**高浜発電所 原子炉設置変更許可申請
【津波警報が発表されない可能性がある津波への対応に係る
指摘事項への回答について】**

2020年4月30日
関西電力株式会社

3/12審査会合におけるご指摘事項及び反映内容 (1/2)

【3/12審査会合のご指摘事項】

崩壊規模のパラメータスタディ結果 (施設影響の確認)

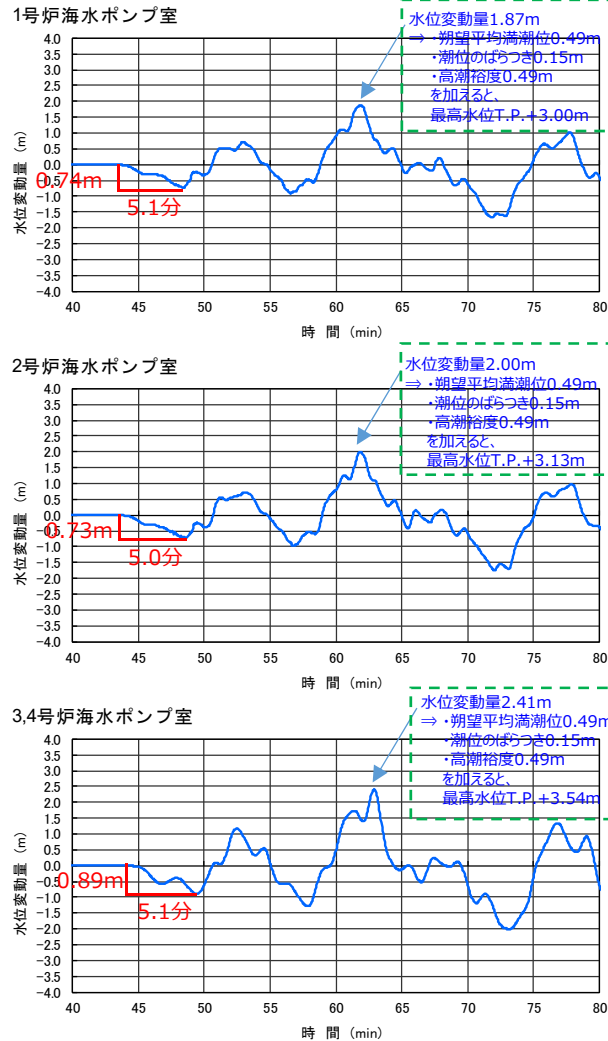
- 1.破壊伝播速度を0.5m/s～0.6m/sの間に設定する場合の津波シミュレーションについて、敷地影響の有無を説明すること。
- 2.津波シミュレーションについて、得られたパラメータスタディ結果を再整理し、判断基準の妥当性を説明すること。

- 水位上昇側・下降側ともに、崩壊規模が小さくなるほど水位変動も小さくなることを確認した。
- 「施設影響あり」のケースの中で、各波源で最も水位変動が小さいものは、Es-K5 (上昇側、崩壊規模40%)、Es-T2 (上昇側、崩壊規模45%)、Es-K5 (下降側、崩壊規模80%)であった。その中で、1波目の水位低下量の最小値は0.73m、0.70mの水位低下に要する時間の最大値は4.8分であり、設定した判断基準 (0.70m/10分) によって施設影響が生じるケースを全て検知できることを確認した。
- 1波目の水位低下量が最小の0.73mのケースは最高水位に高潮裕度 (0.49m) を足すことによって「施設影響あり」になっている振幅の小さいケースであり、最高水位に高潮裕度を考慮しない場合 (0.49mを引いた場合) に「施設影響あり」となるケースの1波目の水位低下量の最小値は1.17mである。したがって、本検討における最高水位に対する高潮裕度の考慮は、本質的には1波目の水位低下量に対する裕度の考慮であり、裕度を含めても1波目の水位低下量は全て判断基準の0.70m以上となっている。

平常時の潮汐の変動
 ■ 2019年9月瞬時値（5秒）（3, 4号炉プラント稼働中）

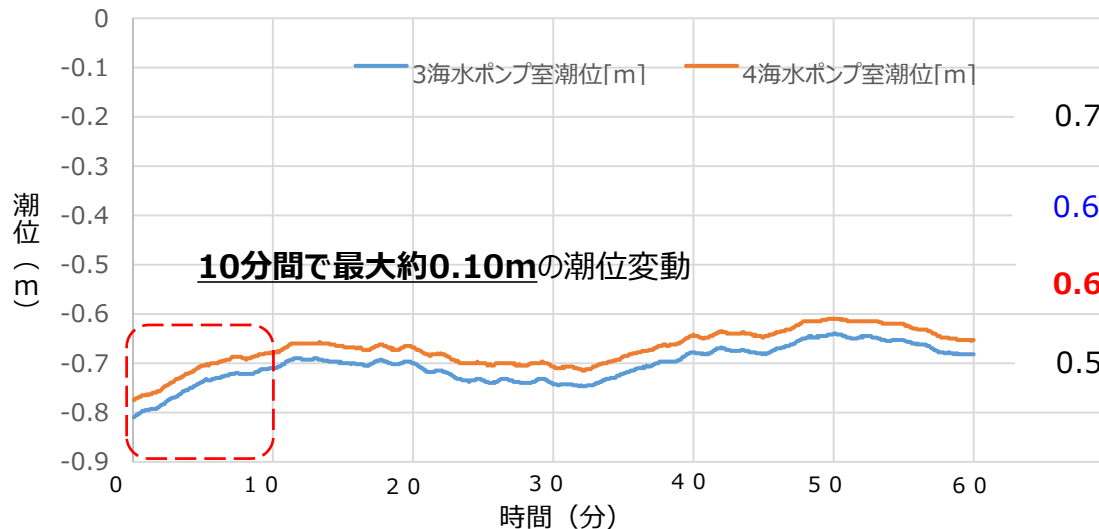
3.防潮ゲート閉止の判断基準（水位変動量 0.7 m）に対する裕度の考え方について、整理して説明すること。

- 過去の潮位データを確認した結果、平常時において10分間で最大約0.10mの潮位変動あり。
- したがって、**津波検知の判断基準値は、施設影響が生じる津波を網羅的に検知できる1波目の10分以内の水位変動量0.70mに、平常時における短時間の潮位のゆらぎ10分間で0.10mを考慮し、10分以内に0.60mと設定する。**
- 判断基準値に対しては、計装誤差を考慮し、**実機のセット値は10分以内に0.55mとする。**

- トリガーの妥当性、網羅性を確認するための津波解析から算出された最大の増幅比率3.7倍のケースにおける津波高さは3.8m程度であり、敷地高さ3.5mをわずかに超えるケースはなかったものの、**仮に敷地高さ3.5mをわずかに超えるケースにおいて、増幅比率3.7倍である津波を仮定すると、トリガーは、10分以内に0.64mとなる。**
- 今回トリガーを「10分以内に0.70m」から「10分以内に0.60m」へ変更したことで、**通常時の潮位変動**や、**敷地影響近傍の波を生ずる第一波の波高の不確かさ**を考慮しており、プラントに影響を及ぼす波源に対し一定の**網羅性を確保**した。

構外地点（津居山）の情報発信基準の設定について

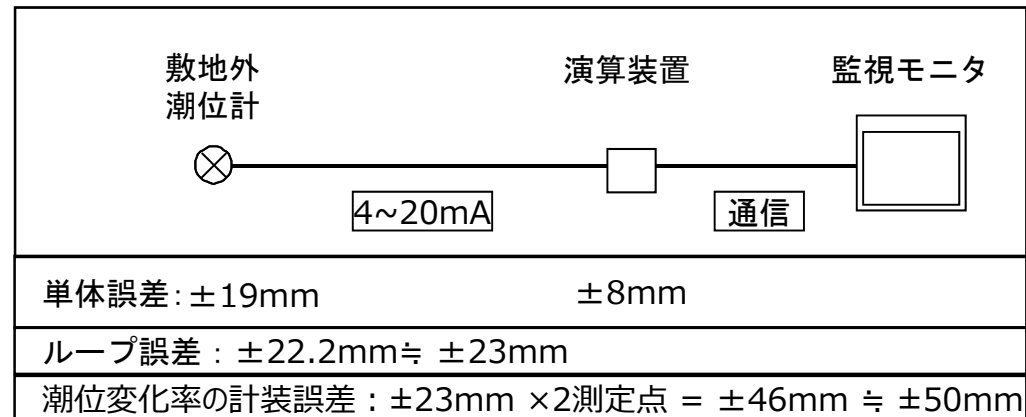
3/12審査会合のご指摘事項		反映内容	本資料頁
4	若狭湾の伝播特性のパラメータスタディも踏まえて、構外検知（10分0.5m）の妥当性について説明すること。	構内の判断基準の網羅性の整理と同等の評価の実施および平常時の潮位のゆらぎを考慮して、敷地外における情報発信基準の設定を実施。	47～53
5	鉛直方向に防潮ゲートを落下させ、一定程度の流速で海水が常時流れている取水路を閉止する機構に関し、防潮ゲート閉止に要する時間の算定に谷本式を適用しないこと及びダム堰基準を適用することの妥当性について、説明すること。	防潮ゲートの閉止時間を検討する際に、ダム・堰技術基準(案)を参照することの妥当性を説明。	54～61
6	漂流物の影響評価に関し、既許可の申請内容からの変更内容の有無について説明すること。	<ul style="list-style-type: none"> • 漂流物評価において、分類が変更となったものについて説明を追記。 • 燃料等輸送船の停泊時に存在する燃料輸送容器、燃料輸送車両、LLW輸送容器及びLLW輸送車両について、漂流物となるかどうか評価し、これらは漂流物とならないと整理。 • 燃料輸送船およびLLW輸送車両他の緊急退避対応を追記。 • 早期襲来津波に対する対応、係留柱の損傷時の対応、敷地外の潮位計が欠測した状態における対応を追記 	62～81
7	漂流物の影響評価に関し、物揚岸壁における燃料輸送車両等の有無及び漂流物となる可能性の評価結果について説明すること。

- 基準津波に加えて、発電所影響を及ぼす破壊伝播速度のパラスタケース及び崩壊規模のパラスタケースについて、構外地点（津居山）の津波シミュレーション結果における最初の下げ波の水位低下量を確認した。
- いずれのケースも**最初の下げ波の水位低下量は10分以内に0.60m以上**であることを踏まえ、**平常時における短時間の潮位のゆらぎ10分間で0.10mを考慮**して、**情報発信基準を10分以内に0.50mの水位が下降した場合**とする。
- なお、構内の潮位計における判断基準値の考え方を踏まえ、測定誤差等を考慮し、**セット値は10分以内に0.45m**とする。
